K-DR.272.28.2012.III

Zapytania

**Dotyczy: przetargu na „Remont mostu na Kanale Drzewnym w ciągu ul. Łopuskiego w Kołobrzegu”**

ST3/RR10/fix05  
 hc=5000  
 ST3/92  
 STANDARD  
 nr. arkusza  
 1/1

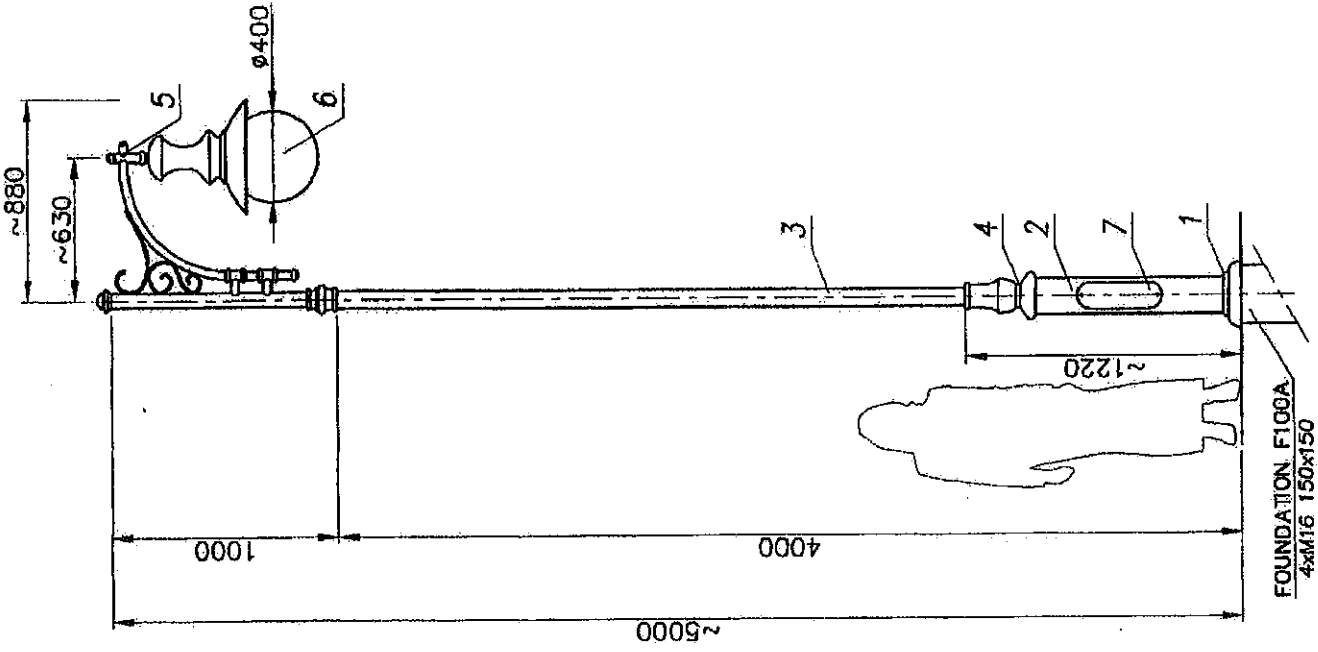
„Dotyczy pkt. 57 Przedmiaru robót – WYMIANA ISTNIEJĄCYCH LATARNI ULICZNYCH NA DOJAZDACH DO MOSTU. Prosimy o podanie typu latarni jakie należy zamontować w miejsce zdemontowanych ?”

W załączeniu przedstawiamy wzór latarni do zamontowania. Należy zamontować, taką jak przedstawia wzór lub o parametrach równorzędnych.
